改善箇所説明図

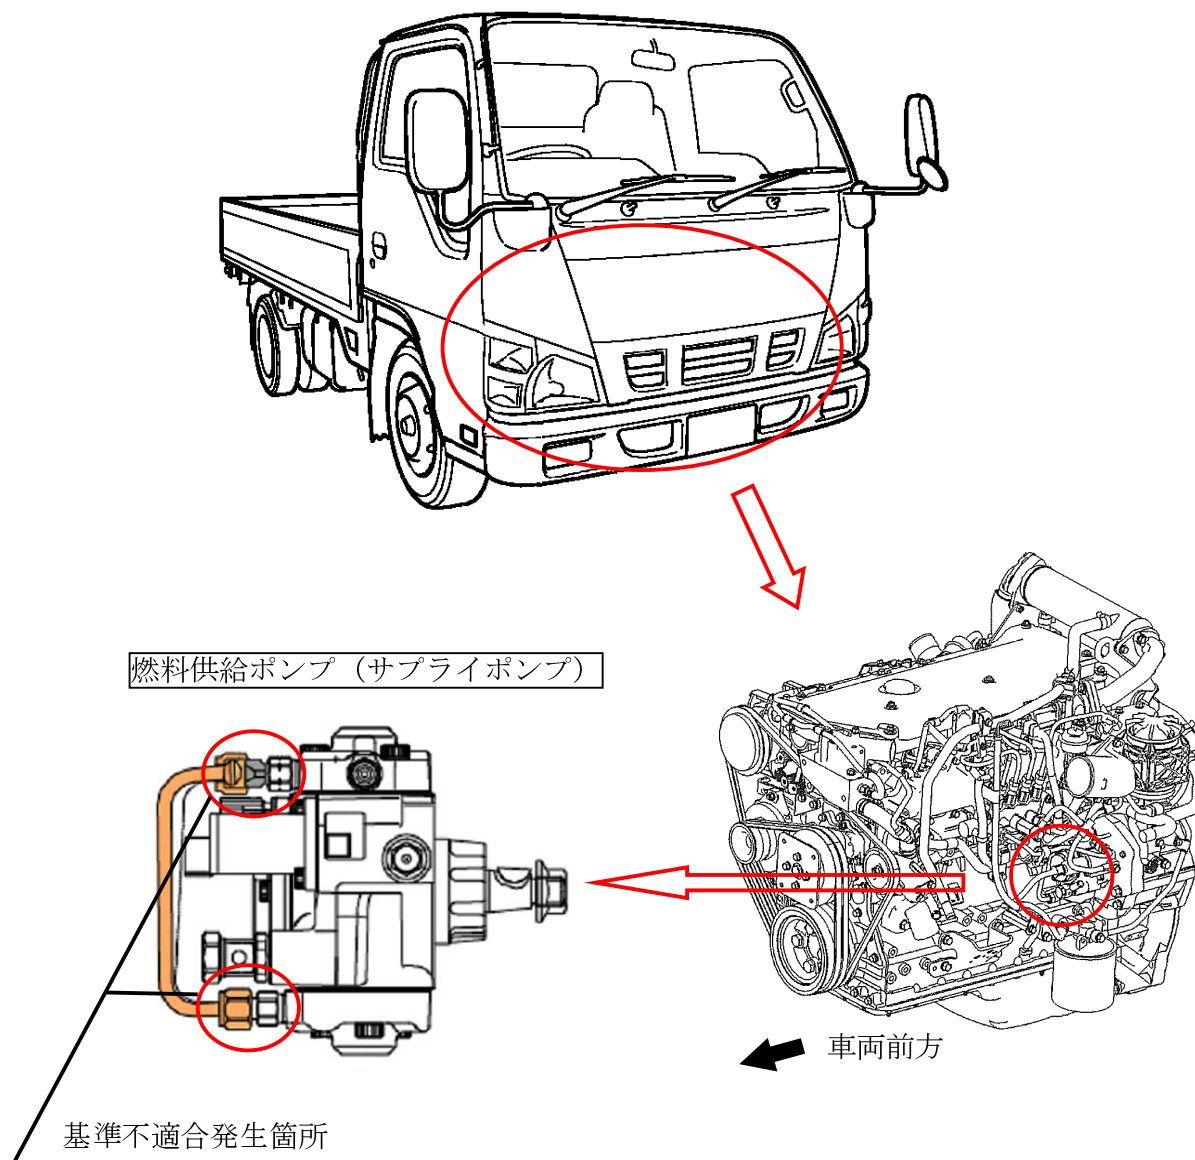
燃料噴射装置の燃料供給ポンプ (サプライポンプ) に接続するパイプのナット締結力が不足しているため、気密の確保が不十分なものがある。そのため、そのままの状態で使用を続けるとパイプ締結部から燃料が漏れるおそれがある。

改善の内容: 全車両、当該パイプ締結ナットを増し締めする。なお、燃料漏れがある場合は、燃料供給ポンプ (燃料パイプを含む) を新品と交換する。

識別: 燃料供給ポンプ連結パイプナット上側に黄色ペイントを塗布する。
